con la presente si inviano le Osservazioni contro il Progetto di un impianto eolico codice procedura ID\_VIP/ID\_MATTIM: 12691 denominato "Pitigliano" ubicato nei comuni di Pitigliano (GR) e Sorano (GR) costituito da 20 (venti) aerogeneratori di potenza nominale 7,0 MW per un totale di 140,0 MW con relative opere connesse ed infrastrutture indispensabili.  
Cordiali saluti

**ID: Codice procedura (ID\_VIP/ID\_MATTM): 12691**

**“Progetto di un impianto eolico denominato “Pitigliano” ubicato nei comuni di Pitigliano (GR) e Sorano (GR) costituito da 20 (venti) aerogeneratori di potenza nominale 7,0 MW per un totale di 140,0 MW con relative opere connesse ed infrastrutture indispensabili”**

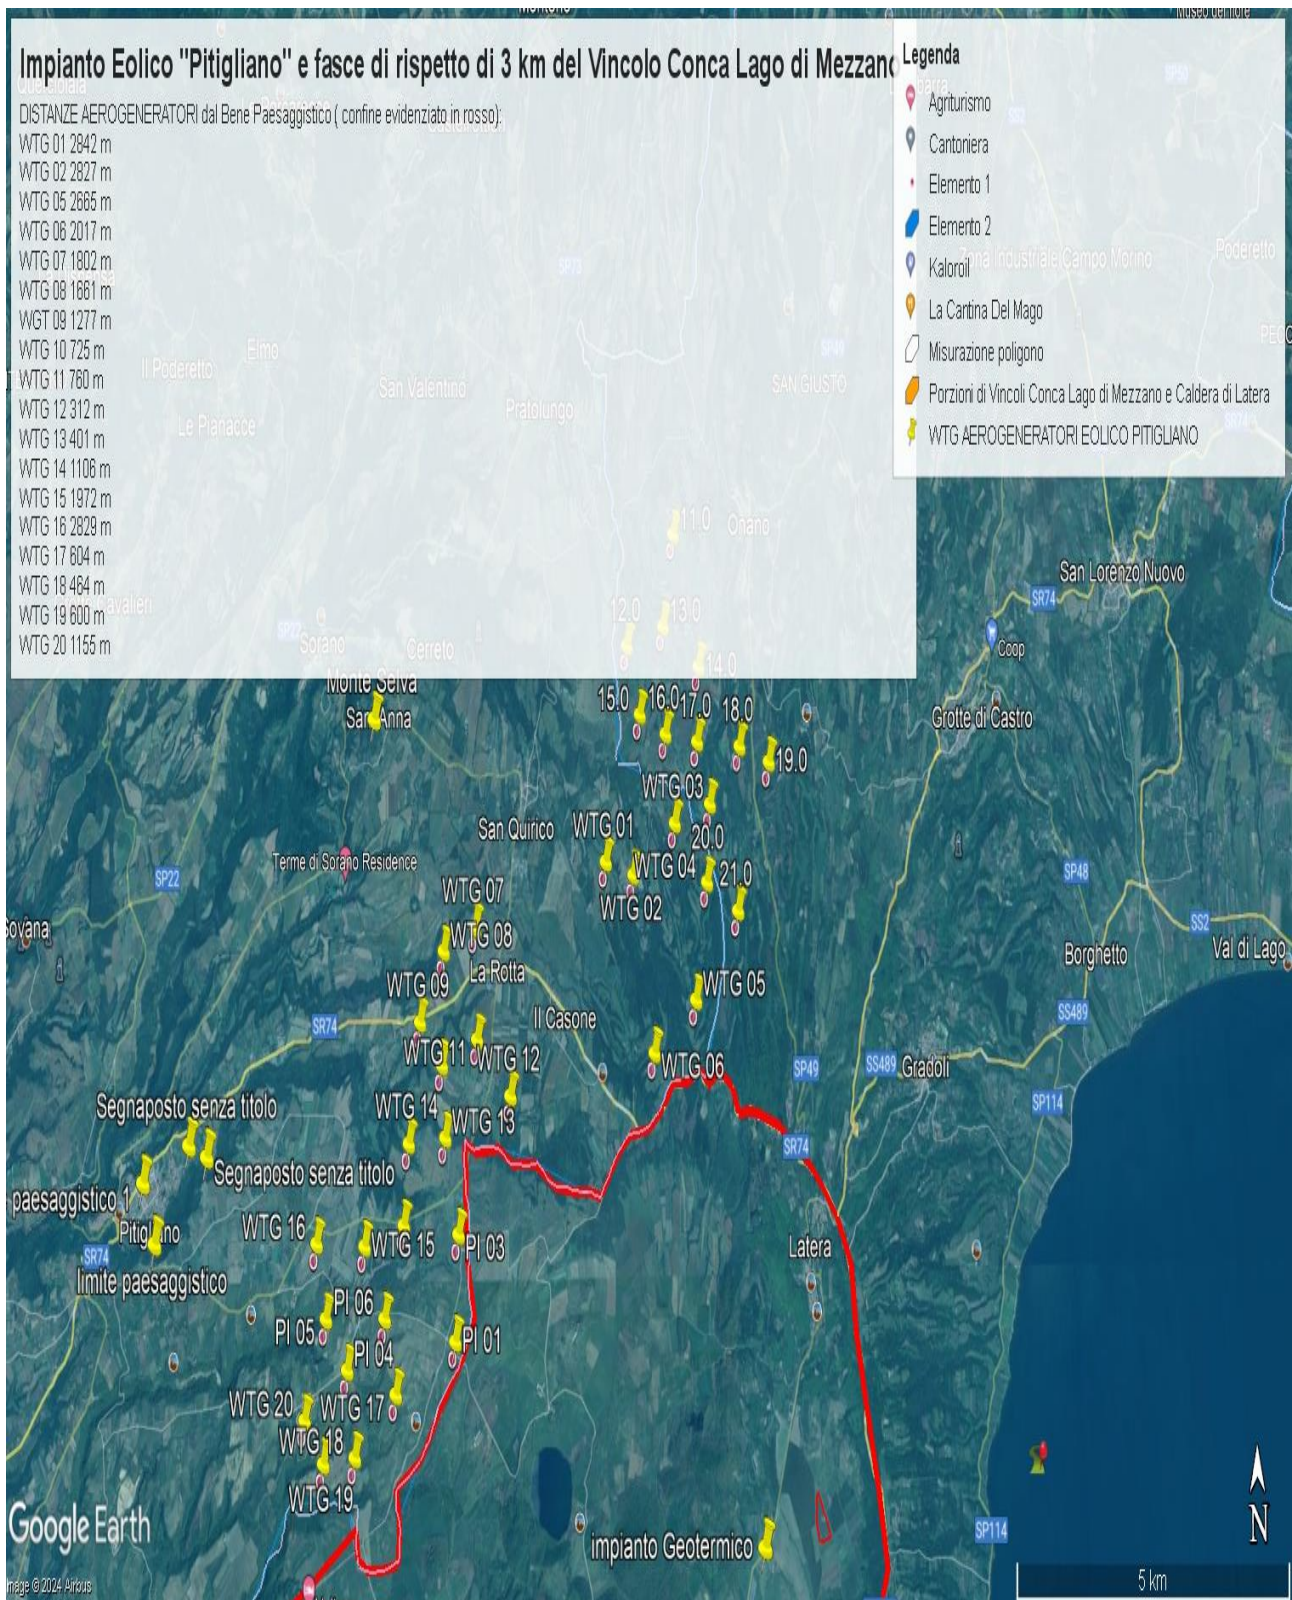
**IMMAGINE 1.** Confini esterni in rosso dei due vincoli laziali ( uniti) della Conca del Lago di Mezzano e territorio circostante ( Selva del Lamone) e Orlo della Caldera di Latera ... entrambi di notevole interesse pubblico nelle cui fasce di rispetto di tre chilometri ricadrebbero con distanze diverse gli aerogeneratori dell'impianto eolico industriale " Pitigliano". Si evidenzia anche il cumulo con altri impianti FER ( segnaposto gialli) nel Lazio e Toscana (Eolico Rempillo P01, P02 ecc).

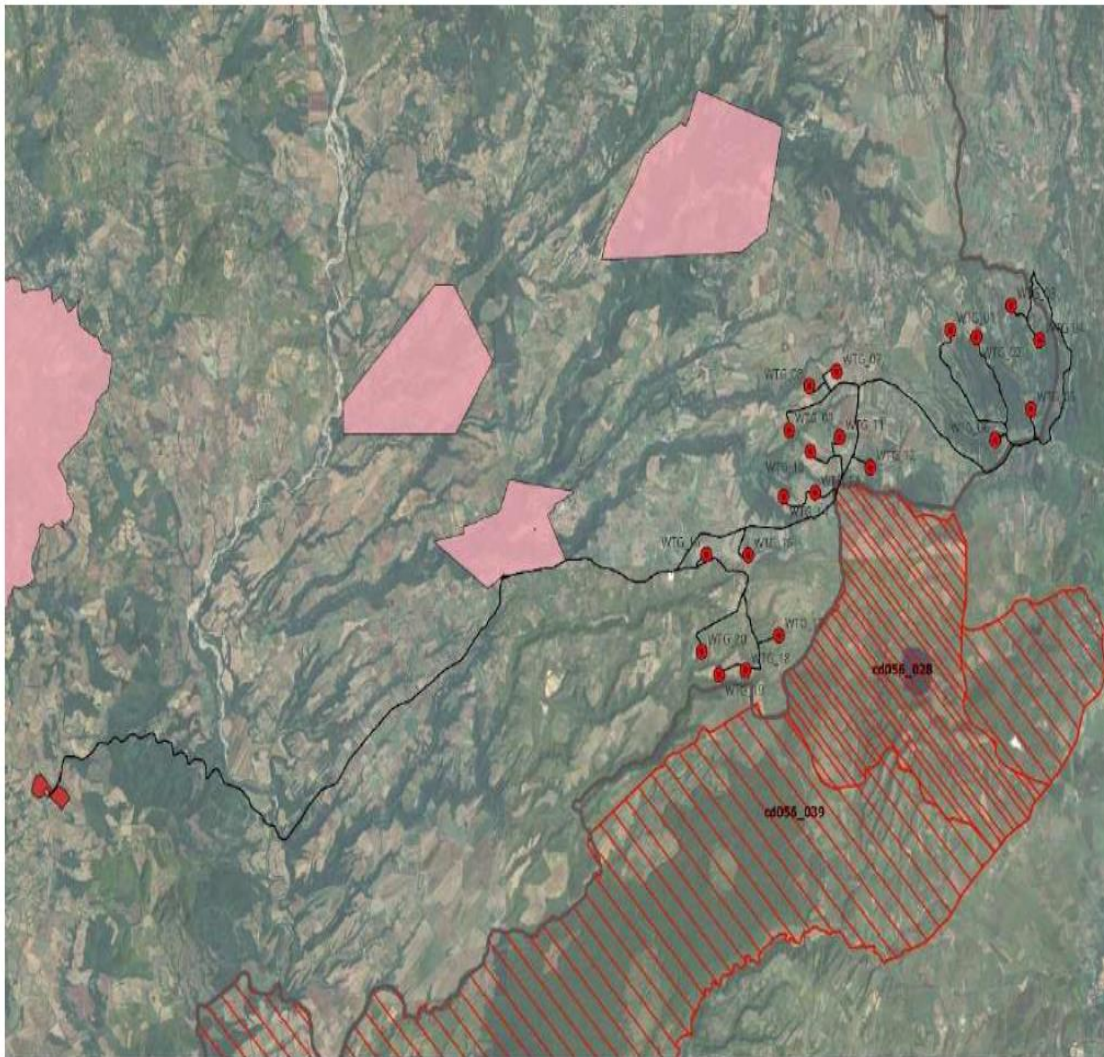
**IMMAGINE n. 4** Si evidenzia che i tre aerogeneratori WTG 07, WTG 08 e WTG 09 impattano con il vincolo paesaggistico di notevole interesse pubblico del Centro Storico di Sorano. Il WTG 07 si troverebbe a 2828 m, WTG 08 2504 e WTG 09 2990. Il cavidotto dell'impianto invece impatta in buona parte del Vincolo paesaggistico ex art. 136 del CBC del Centro Storico di Pitigliano.
